**RELATÓRIO DE FISCALIZAÇÃO TÉCNICA DOS SISTEMAS DE ÁGUA E
ESGOTO DO MUNICÍPIO DE
CERQUILHO**

PRESTADOR: SERVIÇO AUTÔNOMO DE ÁGUA E ESGOTO DE CERQUILHO - SAAEC

Relatório R5 – Não Conformidades

Imagem(2)

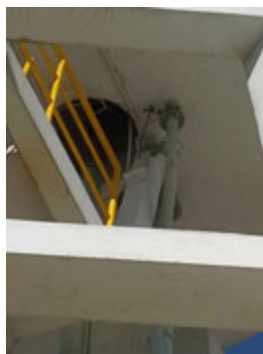
Descrição(2): Atendimento à Não Conformidade apontada anteriormente, pela fiscalização da ARES - PCJ, quanto a necessidade da instalação dos guarda-corpos de proteção na escada metálica de acesso à cobertura do reservatório
